Projet d'aménagement d'un parc photovoltaïque au sol

Commune de Saint-Sulpice-la-pointe (81) déposé par

**Avis de l'Autorité environnementale
sur le dossier présentant le projet et comprenant l'étude d'impact
(articles L122-1 et suivants du Code de l'environnement)**

**N° saisine: 2019- 8044
Avis émis le 11/12/2019**

Repère des photographies

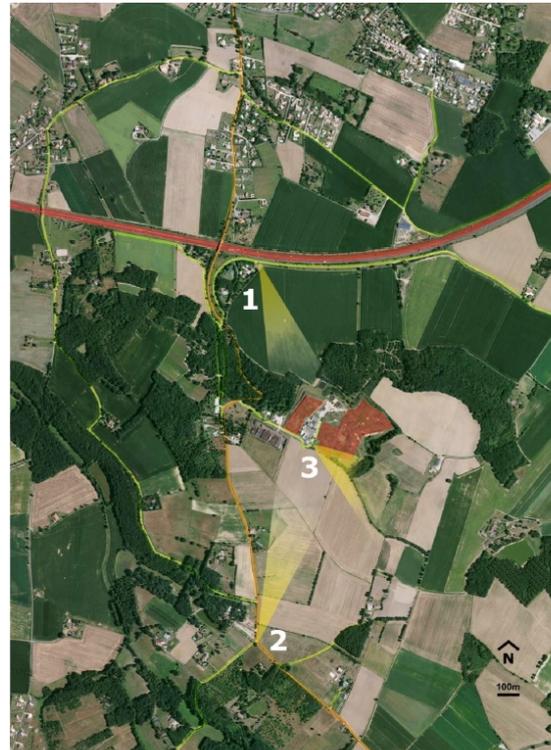
À l'échelle de la zone d'étude rapprochée, les enjeux sont importants au regard des vues depuis les zones d'habitat et les axes de circulation, malgré le cloisonnement créé par la ligne de relief du massif, ainsi que des écrans visuels créés par la présence de boisements denses.

Le projet conduira à créer des perceptions visuelles ponctuelles et limitées sur des vues rapprochées et immédiates. Les principales vues sur le projet se situent sur le chemin d'accès au site, depuis les voies de circulation et les habitations alentours. Les équipements connexes (les trois postes de transformation, la citerne à incendie) et les chemins périphériques avec leurs zones de retournement demeureront également visibles.

Sans remettre en cause la nature des mesures proposées, la MRAe considère que les garanties techniques et financières pour parvenir à la constitution de lisières boisées champêtres en frange sud du parc sont insuffisantes.

La MRAe recommande de compléter les mesures d'intégration paysagère en mobilisant les compétences d'un paysagiste pour préciser les modalités de mise en œuvre optimale des végétaux et le traitement paysager des équipements connexes, et pour assurer dans la durée le suivi des mesures d'intégration paysagère retenues.
